高浜発電所 原子炉設置変更許可申請

蒸気発生器取替え、蒸気発生器保管庫設置及び
点検建屋設置に係る設置許可基準規則への適合性及び
審査会合におけるご指摘事項の回答について

【D B 共通条文関係及びコメント回答】

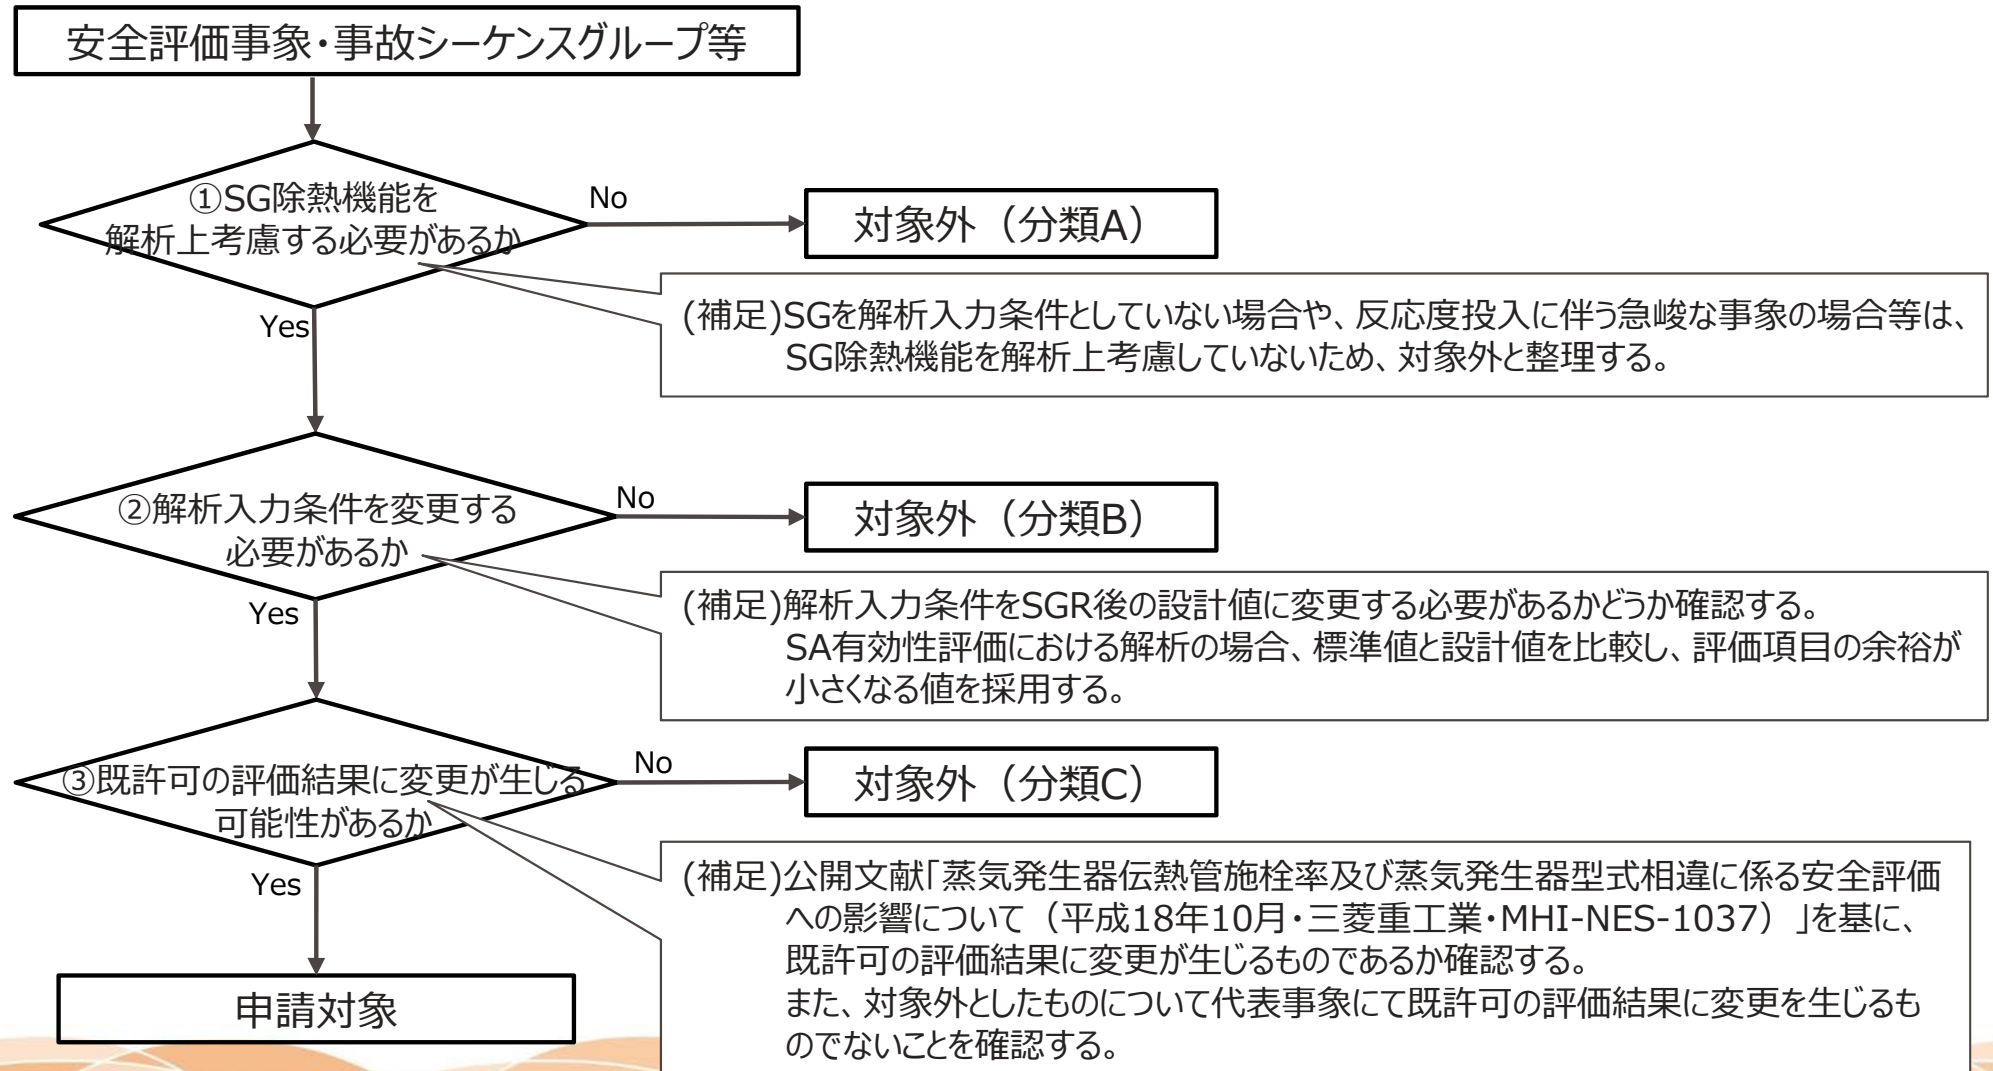
No.14 美浜12号機では全事象の影響評価を実施していることに対し条件変更の影響程度を踏まえ、今回の評価事象選定の考え方を説明すること

- SGR影響事象の選定については、過去のSGRによる知見を踏まえた公開文献に基づき選定している。
- 美浜1号機及び2号機のSGRについては、SGR前後の設計変更が大きく、SG関連データへの影響が大きいため、全事象の解析を実施しており、その結果は公開文献に取り込まれている。
- 美浜1号炉におけるSGR前後における主な仕様を下表に示す。

- SGRの影響がわずかと判断した事象（原子炉冷却材系の停止ループの誤起動等）については、美浜1号機及び2号機のパラメータ変動を踏まえても、その影響が軽微であることを確認している。
- また、SGRの影響を受ける事象（主給水流量喪失等）については、その影響が他プラントのSGRの解析結果と同程度であることを確認している。
- 今回の高浜3, 4号機におけるSGRにおけるSG関連データの変動は、美浜1号機及び2号機に比べて大幅に小さいことから、SGR影響事象の選定は妥当と判断している。

図 出力運転中の制御棒の異常な引き抜き(既許可)

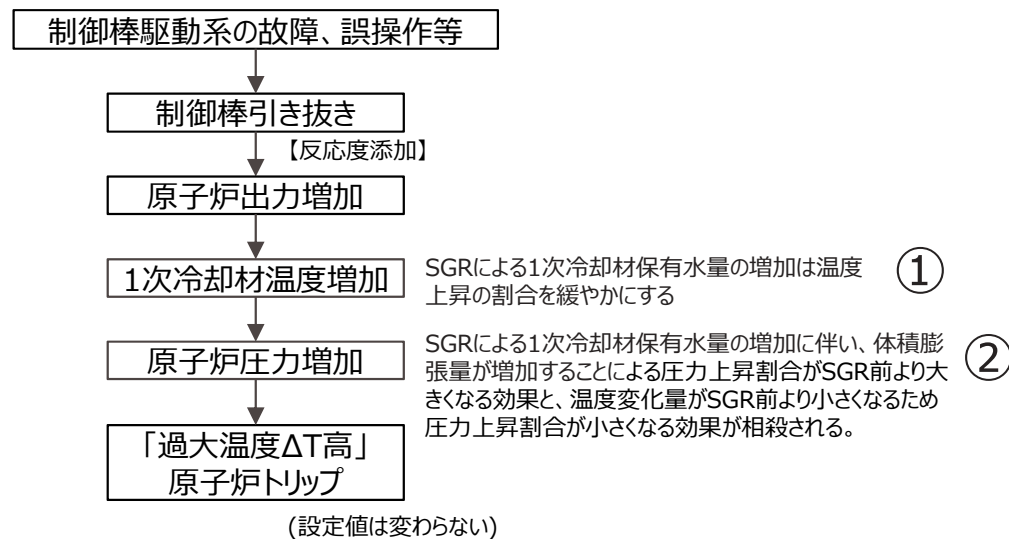
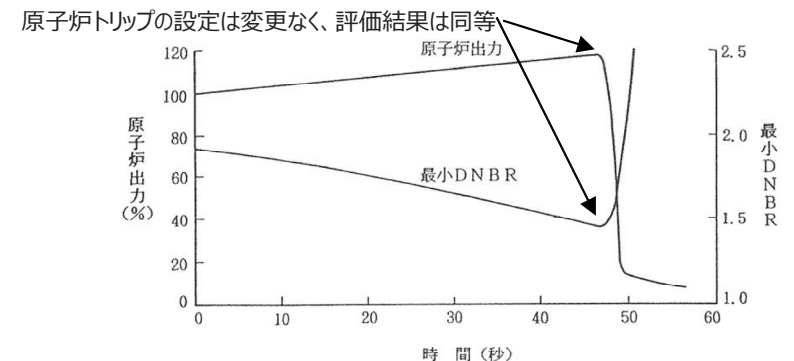
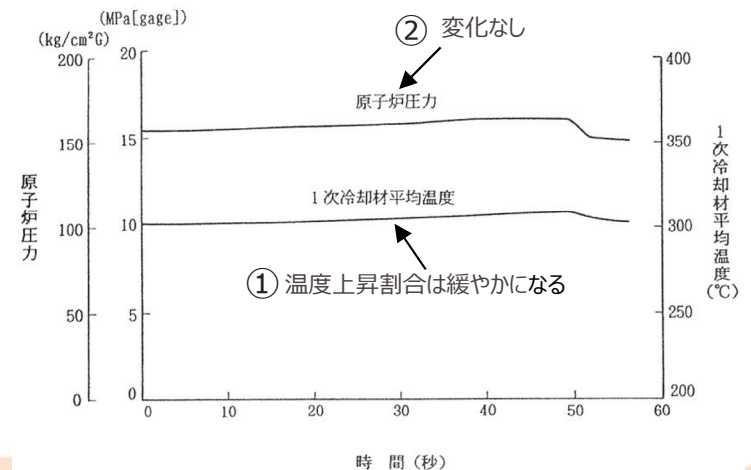
No.15 その他安全評価事象への影響について、影響の方向性をグラフ等を用いて説明すること

分類Cの事象は、SGRに伴う1次冷却材保有水量の増加により、評価結果において一般的に以下の影響を及ぼすと考えられる。

起因事象及び外乱による影響を緩和し、事象収束に至るまでの進展（時間）を遅らせるため、ピーク（判断基準に対する余裕が最も小さくなる）に至る時間を遅らせる方向に作用する。一方で原子炉トリップ等の設定値の変更はないことから、評価結果はSGR前と比較して同等もしくは裕度が増す方向に作用し、既許可の評価結果に変更が生じるものではない。

圧力を上昇する方向に作用する。一方で①の効果により、SGR前より1次冷却材温度は上昇しにくくなるため、①と②の効果は相殺することとなり、原子炉圧力の評価結果に変更が生じるものではない。

- SGRによる1次冷却材保有水量の増加は、温度上昇割合を緩やかにするものの、原子炉トリップの設定値に変更はないことから、評価結果は同等であり、既許可の評価結果に変更が生じるものではない。
- 温度上昇に伴う圧力上昇は、1次冷却材保有水量増加に伴う体積膨張量が増大する効果と、温度変化量が小さくなる効果が相まって相殺され、既許可の評価結果に変更が生じるものではない。
